## Etat de l'Installation Intérieure de Gaz

Numéro de dossier : **27383GRELIER**  
Norme méthodologique employée : **AFNOR NF P 45-500 (juillet 2022)**  
Date du repérage : **21/08/2023**  
Heure d'arrivée : **14 h 00**  
Durée du repérage : **01 h 30**

Adresse : ..... **2 bis rue Georges Clémenceau**  
Commune : ..... **85400 CHASNAIS**

Photo n° PhGaz004  
15a : le tuyau flexible d'alimentation en gaz passe dans une zone dangereuse. (Cuisine)  
Le tuyau non rigide passe dans une zone dangereuse; Faire intervenir un installateur gaz qualifié afin de déplacer ou protéger le tuyau non rigide

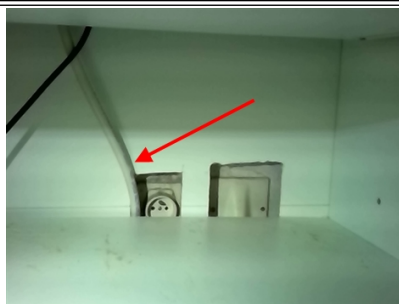
C.15 - 20.1 Ventilation du local – Sortie d'air	A1	Le local équipé ou prévu pour un appareil d'utilisation n'est pas pourvu de sortie d'air. (Robinet en attente)  <b>Remarques :</b> (Cellier) Absence de sortie d'air ; Créer une sortie d'air directe ou indirecte	
C.10 - 15a Raccordement en gaz des appareils par tuyaux non rigides	A2	Le tuyau flexible d'alimentation en gaz passe dans une zone dangereuse. (Table de cuisson BRANDT Plaque 3 feux)  <b>Remarques :</b> (Cuisine) Le tuyau non rigide passe dans une zone dangereuse ; Faire intervenir un installateur gaz qualifié afin de déplacer ou protéger le tuyau non rigide <b>Risque(s) constaté(s) :</b> Fuite de gaz	
C.10 - 15b Raccordement en gaz des appareils par tuyaux non rigides	A1	Le tuyau flexible n'est pas visitable. (Table de cuisson BRANDT Plaque 3 feux)  <b>Remarques :</b> (Cuisine) Le tuyau non rigide n'est pas visitable ; Faire intervenir un installateur gaz qualifié afin de remplacer le tuyau non rigide non visitable par un tuyau rigide
